# Hvidbog

Forslag til Plan for ny Rensestruktur for Egedal, Frederikssund samt dele af Ballerup, Furesø og Herlev kommuner med tilhørende miljøvurdering.

<b>Forfatter</b>	Annette Hou Adrian, Max Herzog og Marie Seiferheld Larsen
<b>Sag</b>	Fælles vandressourcecenter Roskilde Fjord
<b>Sagsnr.</b>	S20-1218
<b>Dokument</b>	D24-535179
<b>Dato</b>	15-11-2024
<b>Version</b>	4.0
<b>KS</b>	Malene Holm

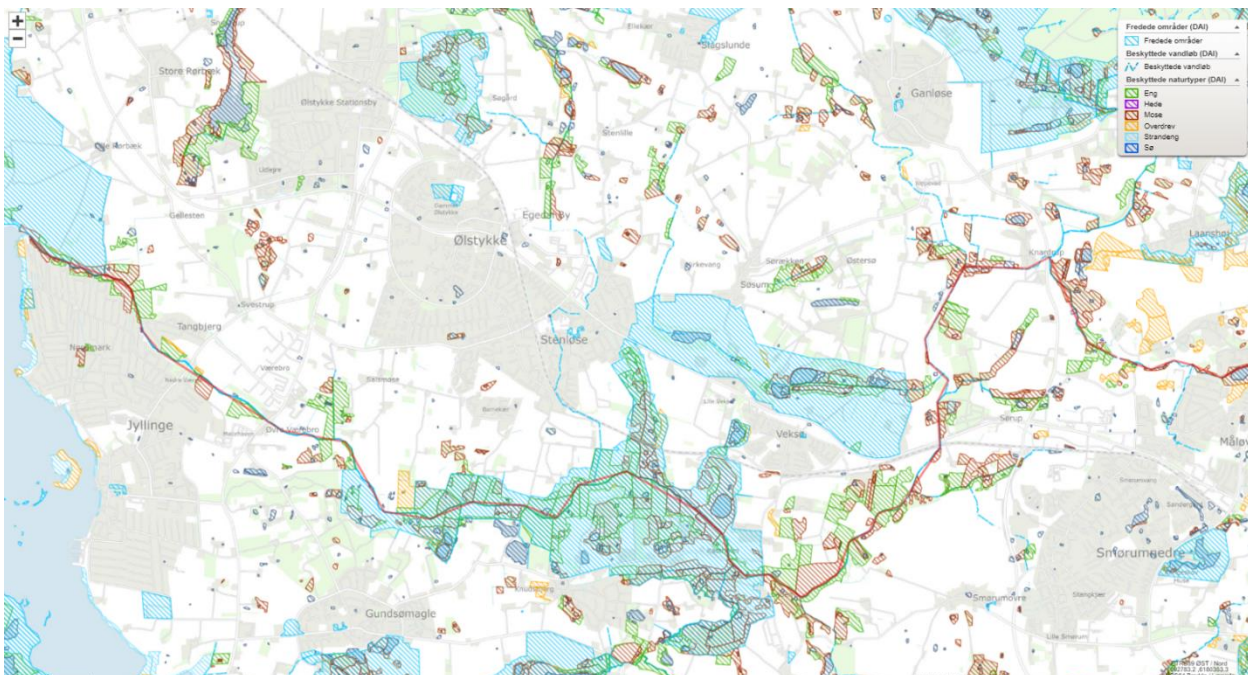
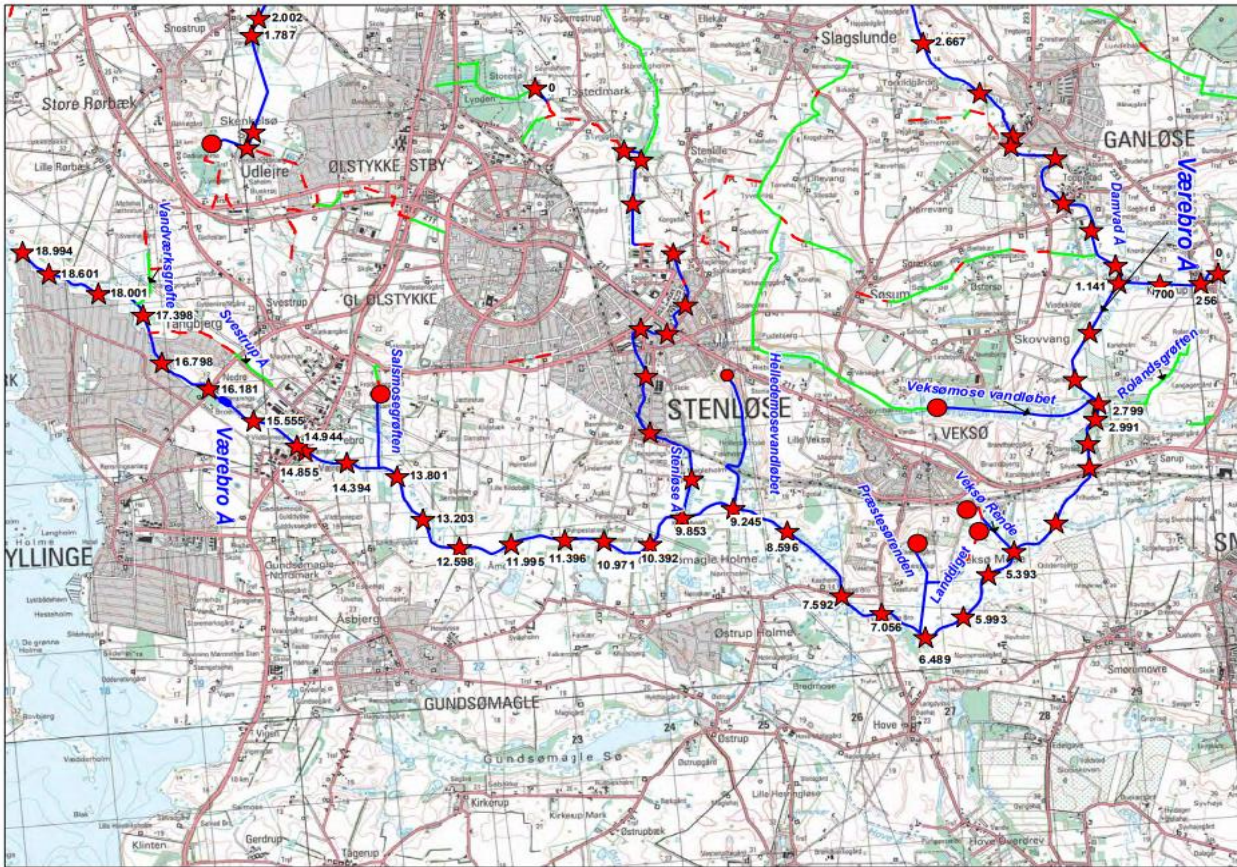
Alt dette indikerer at man på ingen måde skal begynde at reduceres i vandmængden til Værebros Å, hvilket er hvad der kommer til at ske, hvis man vælger at nedlægge Måløv Rens.

På næste side vises først et kort over Værebros Å system fra 1993 og dernæst vises et billede over Værebros Å med de fredede områder og §3 natur, taget fra MiljøGIS. Vi vil gerne minde om formålet med fredning og registrering af §3 områder:

## Overløb

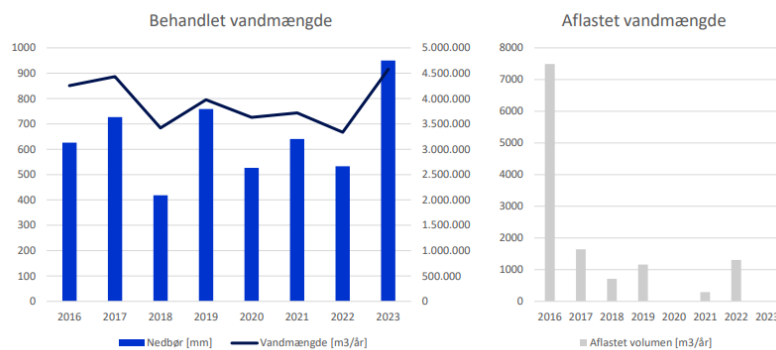
Mht. til hyppigheden af overløb ser vi på Måløv Rens. ikke de store udfordringer mere. Figuren her under stammer fra Måløv Rensningsanlægs præsentation vi fik i sommers, 2024.

Da kravene til rensning af næringsstoffer og miljøfremmede stoffer også fremadrettet stiger, ser vi væsentligt større udfordringer pga. manglende vandmængder end udledningen fra eksisterende og forbedrede rensningsanlæg.
